Äußerung Öffentlichkeit 34	
<u>Einwände im Beteiligungsverfahren der Öffentlichkeit gem. § 3 Abs. 1 BauGB: Änderung des Flächennutzungsplanes der Gemeinde Kalletal zur Ausweisung von Konzentrationszonen für Windenergieanlagen</u> Die Konzentration von WEA sollte an geeigneten und für die Natur, Landschaft und Bevölkerung verträglichen Standorten stattfinden. „... Andererseits soll auch für die künftigen Betreiber der Anlagen sichergestellt sein, dass die im Ergebnis des Standortkonzeptes resultierenden Konzentrationszonen von deren WEA möglichst ohne Einschränkungen in der Standortwahl genutzt werden können. Das mögliche Konfliktpotenzial zwischen WEA-Betrieb und Nachbarschutz soll deshalb im Interesse beider Seiten minimiert werden.“ Zitat WWK Gutachten Seite 16. In unseren folgenden Einwänden werden wir die Gründe dafür darlegen, dass diese Ziele bei der Potenzialfläche q niemals erreicht werden können. Diese Fläche ist zur Ausweisung als mögliche Konzentrationszone ungeeignet und muss demgemäß gestrichen werden. <u>Einleitung</u> Gemäß § 5 der Hauptsatzung der Gemeinde Kalletal „Unterrichtung der Einwohner“, hat der Rat die Einwohner über allgemein bedeutsame Angelegenheiten der

Windgeschwindigkeit - Leistungskurve :

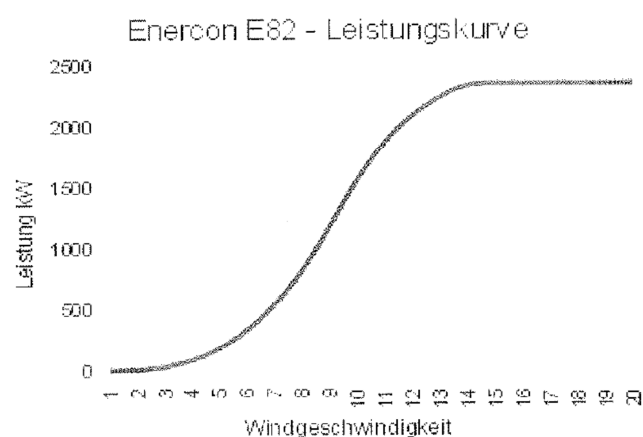
Eine Erklärung warum die Energieleistungsdichte wichtig ist:

Eine mittlere Windgeschwindigkeit von 6 m/s kann beispielsweise auf zwei Arten entstehen:

1. der Wind weht das ganze Jahr konstant 6 m/s
2. der Wind weht das halbes Jahr mit 12 m/s; in der zweiten Jahreshälfte mit 0 m/s

Im 2. Fall würde **viermal mehr** Energie produziert.

Die genannte Potenzialstudie des Landes NRW bietet in Ergänzung zu den Karten mit den Windgeschwindigkeiten auch Karten mit der spezifischen Energieleistungsdichte (W/m²). Dabei werden Werte von 250 - 300 W/m² als „gutes Potenzial“ und Werte von > 300 W/m² als „sehr gutes Potenzial“ bewertet. In den kartographischen Darstellungen zeigt sich für die vier angebotenen Höhen über Grund jeweils ein Bild, das der Verteilung der Windgeschwindigkeiten sehr gut entspricht.

Insofern ergibt sich keine veränderte Bewertung der Potenzialflächen, wenn statt der Windgeschwindigkeit die spezifische Energieleistungsdichte herangezogen wird.

Einwand Nr. 5: Potenzialfläche q, mittlerer Bereich, Osterfeld, Postland, Knapp, Eichholzkamp – im Folgenden Q 2 genannt

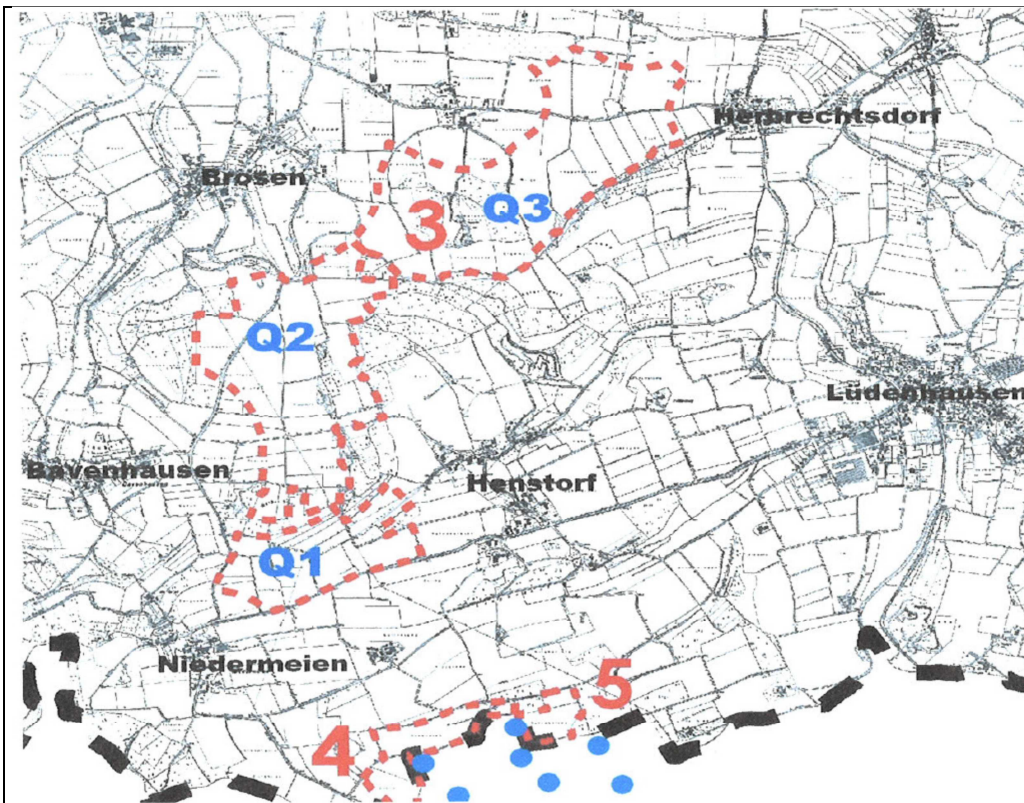
Potenzialflächen, die nah bei einander liegen, werden in dem Gutachten separat ausgewiesen, benannt und bewertet. Siehe dazu die Potenzialflächen e+f, h+i+k, o+p und die Vorrangzonen 4 und 5.

Nur die Potenzialfläche q um Henstorf wird nicht in drei Bereiche gegliedert, sondern als eine Fläche behandelt, mit einer Größe von 208,5 ha.

Würde eine Aufteilung vorgenommen und die Zonen, beginnend von Niedermeien, mit Q 1 (Querberg), Q 2 (Osterfeld, Postland, Knapp, Eichholzcamp) und Q 3 (Schranksen, Wilse, Rüggenstück, Stüh, Breite Stühe, Sodkamp) umbenannt, sehe eine Beurteilung analog zu den übrigen Potenzialflächen völlig anders aus.

Wir fordern eine Gleichbehandlung aller Potenzialflächen. Das Gutachten ist abwägungsfehlerhaft.

Die Potenzialflächen e + f, h + i + j + k und o + p sind, wie der Blick in Karte 2 des Standortkonzeptes vom 11.02.2014 erkennen lässt, jeweils durch verschiedene harte und weiche Tabuzonen eindeutig voneinander getrennt (tlw. bis zu mehrere Hundert Meter).

Derartige Trennungen lassen sich in der Potenzialfläche q nicht finden, allenfalls im Bereich des Waldes am Weißen Stein. Bei einer hier vorgenommenen Abtrennung der südlich davon gelegenen

Teilfläche wäre diese aber der nördlichen Fläche dicht benachbart. Innerhalb der Fläche q gibt es sonst keine weiteren Ansätze für eine Trennung entlang von harten oder weichen Tabuzonen. Eine solche Trennung und Parzellierung würde für sich allein auch nicht zu einer anderen Bewertung der Teilflächen führen. Selbst wenn man eine Parzellierung künstlich immer weiter führen würde, bis jede Teilfläche nur noch einer WEA Platz bieten könnte, wäre in der Summe hier die Darstellung einer gesamten WEA-Konzentrationszone denkbar, die insgesamt einen Windpark mit mehr als 3 WEA ermöglichen würde. Allein bezogen auf Abstände von Potenzialflächen untereinander bietet auch die Nachbarschaft der Potenzialflächen e und f die Möglichkeit mit der Darstellung von Konzentrationszonen (im FNP-Entwurf die Flächen 1 und 2) einen gemeinsamen Windpark entstehen zu lassen.

Einwand Nr. 4: Potenzialfläche q, südlicher Bereich, Querberg — im Folgenden Q 1 genannt

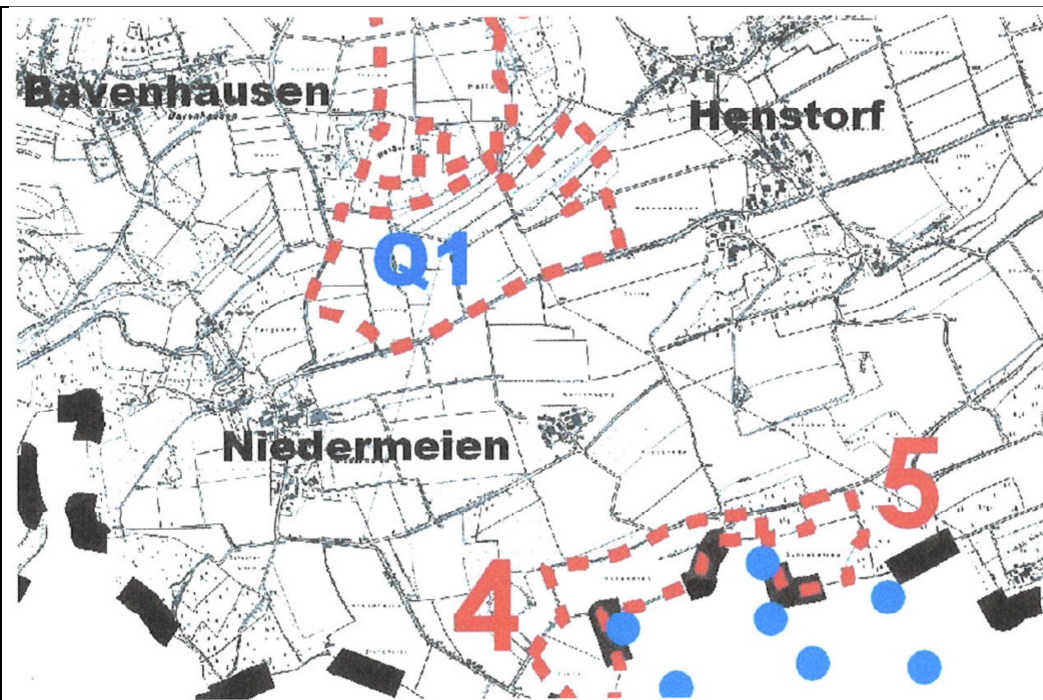
4a) Landschaftsschutzgebiet: Entwicklungsziel 1 - keine Eignung

„Das Entwicklungsziel 1 – Erhaltung einer mit naturnahen Lebensräumen oder sonstigen natürlichen Landschaftselementen reich und vielfältig ausgestatteten Landschaft – wird insbesondere dargestellt für reich oder vielfältig mit naturnahen Lebensräumen oder sonstigen natürlichen Landschaftselementen ausgestattete Räume sowie für Bereiche mit hohem Waldanteil zur Sicherung der Leistungsfähigkeit des Naturhaushaltes und wegen seiner Bedeutung für die landschaftsbezogene Erholung (LP 4 S. 9).“ Siehe WWK-Gutachten Seite 22.

alter Kulturlandschaften und Landschaftsbilder und Aussichtspunkte sind zu erhalten und zu fördern." Der südliche Bereich der Potenzialfläche q, Q 1 (Querberg), muss wegen des Landschaftsschutzgebietes mit dem Entwicklungsziel 1 und der schönen parkähnlichen Landschaft und aus kulturhistorischen Gründen als mögliche Konzentrationszone gestrichen werden. Analog der vergleichbaren Potenzialflächen: **a, b, c, d, g, j, k, l + m (beim Entwicklungsziel 2), n, o und sogar p (z.T. Entwicklungsziel 3).**

das Standortkonzept bei der Bewertung der eingegrenzten Potenzialflächen anhand der konkreten Ausbildung des Landschaftsbildes vor Ort und zieht außerdem die Darstellungen in der Entwicklungskarte des Landschaftsplanes heran. Im Text wurde hierzu ausgeführt, dass die Vorgabe des Entwicklungszieles 1 – Erhaltung einer mit naturnahen Lebensräumen oder sonstigen natürlichen Landschaftselementen reich oder vielfältig ausgestatteten Landschaft – tendenziell eher gegen eine Möglichkeit der Befreiung von den im LSG bestehenden Bauverböten spricht. Im Einzelfall ist die gutachterliche Einschätzung hiervon abgewichen.

Es ist hervorzuheben, dass die beschriebene Vorgehensweise zum dritten Arbeitsschritt des Standortkonzeptes gehört, also auf der Ebene der Einzelfallkriterien vorgenommen wird. Die Bewertung wird daher nicht – wie bei den weichen Tabuzonen – als einheitliches Kriterium vorgenommen. Wechseln im Bereich einer Potenzialfläche die Entwicklungsziele 1 und 2 kleinräumig, kann es wegen der ortsbezogenen individuellen Betrachtung vorkommen, dass Teilflächen der Potenzialflächen für ungeeignet oder gering geeignet für die Darstellung als Konzentrationszone bewertet werden, auch wenn die Entwicklungskarte des Landschaftsplanes „nur“ das Entwicklungsziel 2 darstellt. Umgekehrt kommt es vor, dass Teilflächen einer Potenzialfläche gutachterlich als geeignet als WEA-Konzentrationszone eingestuft werden, auch wenn die Entwicklungskarte des Landschaftsplanes an dieser Stelle das Entwicklungsziel 1 benennt. Dies erklärt sich aus der vorgenommenen gutachterlichen Gesamtbetrachtung des Raumes anhand der aktuellen Ausprägung aller untersuchten Kriterien und deswegen ist vorstehend auch das Wort „tendenziell“ eingefügt.
